TRISPANA/P2017
D001436 - 15/12/2017

Oggetto: *Realizzazione degli impianti di compostaggio Fondo Sviluppo e Coesione 2014-2020 – patto per lo Sviluppo della Regione Campania. Intervento strategico "Impianti di trattamento della frazione organica da raccolta differenziata, dei rifiuti speciali e liquidi" – area di Napoli Est (Ponticelli), via De Roberto.*

REALIZZAZIONE DI UN IMPIANTO DI COMPOSTAGGIO CON RECUPERO DI BIOMETANO NAPOLI EST

T 03

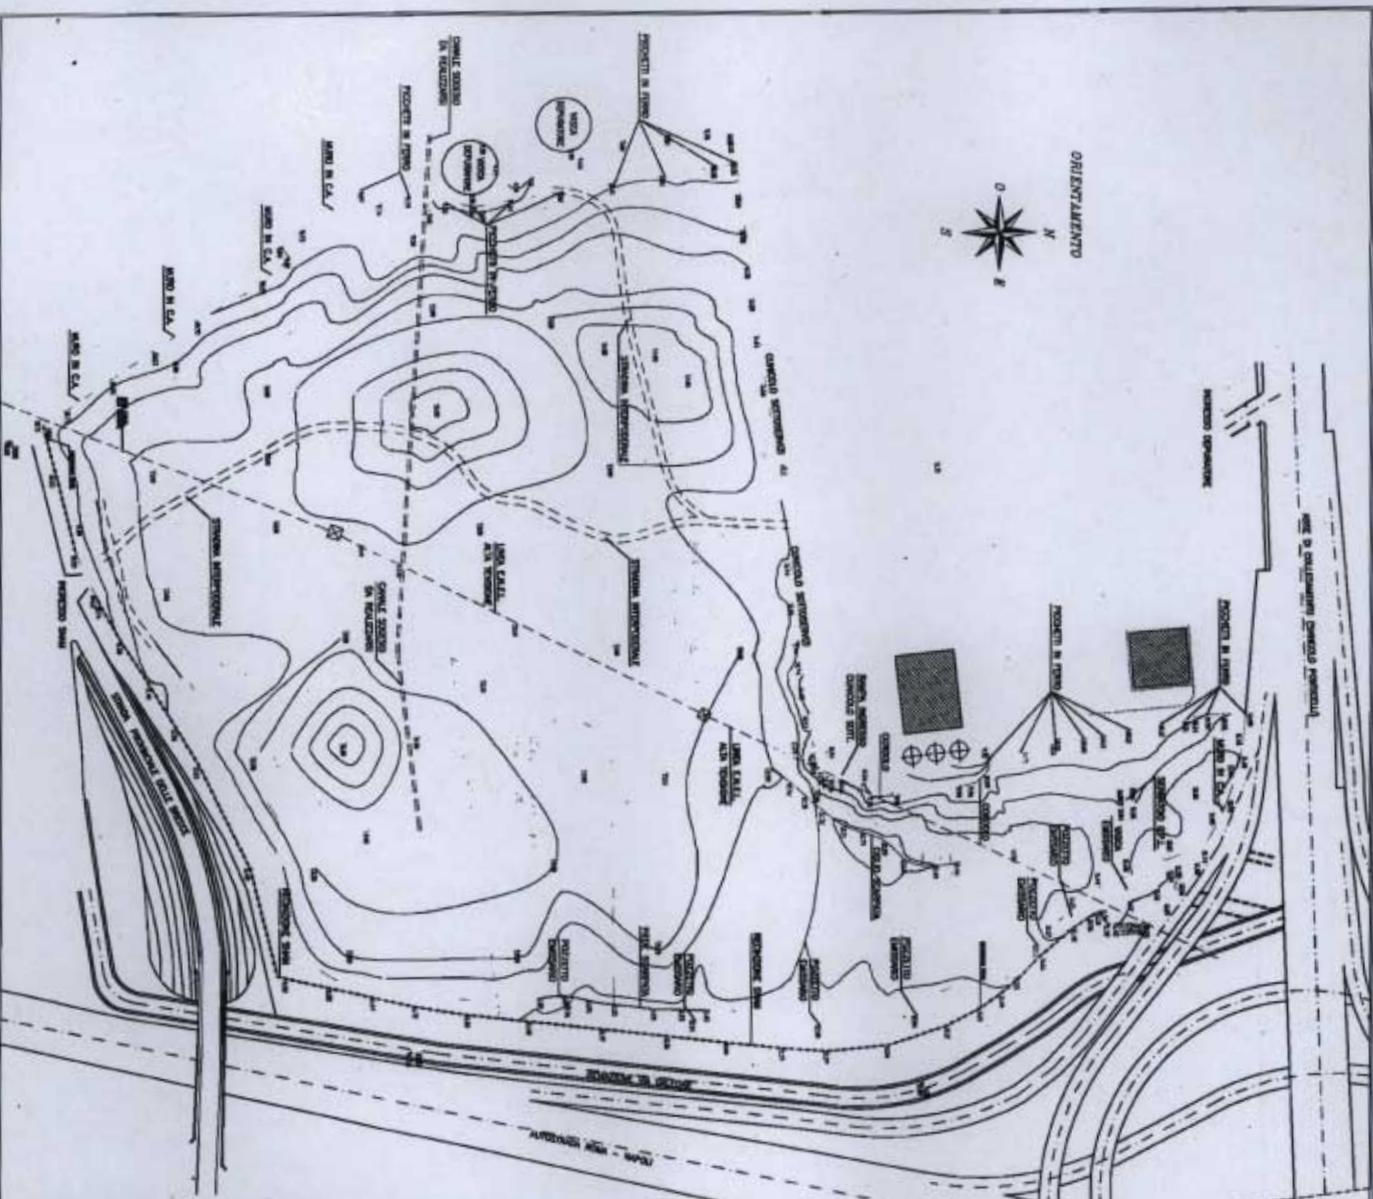
In relazione all'oggetto, questa amministrazione ha in corso la gara per la progettazione definitiva di un impianto per il trattamento della FORSU con recupero di biometano, da realizzarsi nell'area di Napoli est (Ponticelli), in via De Roberto in adiacenza all'esistente impianto di depurazione di Napoli est; su tale area è presente una linea di AT. Si allega uno stralcio planimetrico dell'area di interesse.

Ciò premesso, si chiede a codesta Azienda di comunicare l'ampiezza delle fasce di rispetto e tutti i dati necessari (caratteristiche geometriche, meccaniche ed elettriche della linea, presenza di eventuali altri elettrodotti, etc.) per il calcolo delle stesse ai fini delle verifiche necessarie.

Con riferimento alla Vs. di pari oggetto Prot. 0931368 del 30.11.2017, e facendo seguito alla ns. Prot. TRISPANA/P20170001407 del 6.12.2017, per comodità allegate in copia alla presente, Vi comunichiamo che l'elettrodotto attraversante l'area in oggetto, così come rappresentato nella documentazione a noi trasmessa, è la linea AT a 220 kV "Casoria – Napoli Levante".

Al riguardo, Vi comunichiamo che il suddetto elettrodotto rientra nel piano di riassetto della rete a 220 kV dell'area di Napoli, il cui programma cronologico, salvo imprevisti/modifiche, ne prevede la dismissione e la demolizione entro la fine del 2018.

Cogliamo l'occasione per informarvi, inoltre, che in Strada Comunale Galeone è un presente il ns. elettrodotto in cavo interrato a 220 kV "Castelluccia – Napoli Direzionale", da tener presente per eventuali interventi che possano interessare il piano stradale.

Vi segnaliamo, infine, che i conduttori del citato elettrodotto, fino alla loro completa demolizione sono da ritenersi costantemente in tensione e che l'avvicinarsi ad essi a distanze inferiori a quelle previste dalle vigenti disposizioni di legge (artt. 83 e 117 del D. Lgs. 9 aprile 2008 n. 81 e D. Lgs del 3 agosto 2009 n. 106) e dalle norme CEI EN 50110 e CEI 11-48, sia pure tramite l'impiego di attrezzi, materiali e mezzi mobili, costituisce pericolo mortale.
